Mission régionale d'autorité environnementale

**Avis délibéré de la mission régionale
d'autorité environnementale
Hauts-de-France
sur le projet de création d'un parc agrivoltaïque (Ferme agrivoltaïque
de la Folie) sur les communes de Flavacourt et Sérifontaine (60)
Étude d'impact d'avril 2025**

n°MRAe 2025-8881 et
2025-8882

Tracés envisagés du raccordement (étude d'impact page 24)

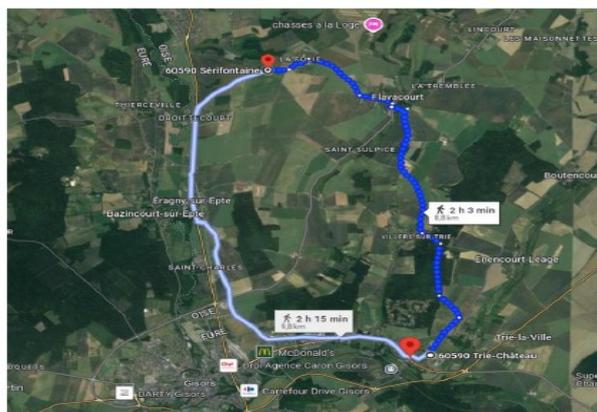
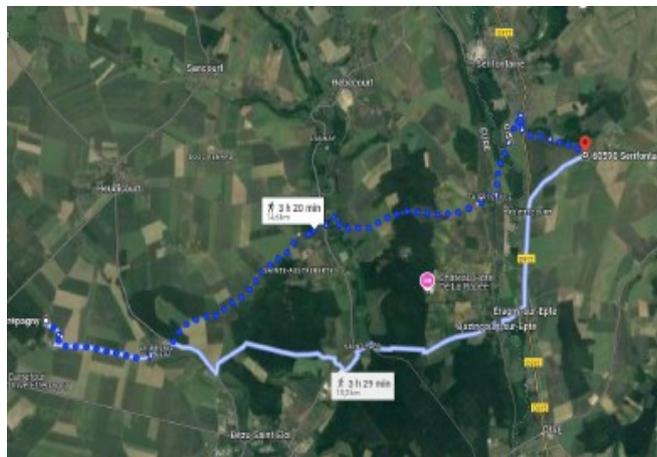
Le dossier n'étudie pas les impacts des raccordements envisagés or le raccordement fait partie du projet et doit en conséquence être intégré à l'étude d'impact. Au minimum, les dispositions prévues pour garantir l'absence d'impact doivent être présentées et en cas de tracé incompatible avec ces dispositions, l'étude d'impact doit être actualisée.

L'autorité environnementale recommande d'étudier les impacts du raccordement au titre de la notion de projet.
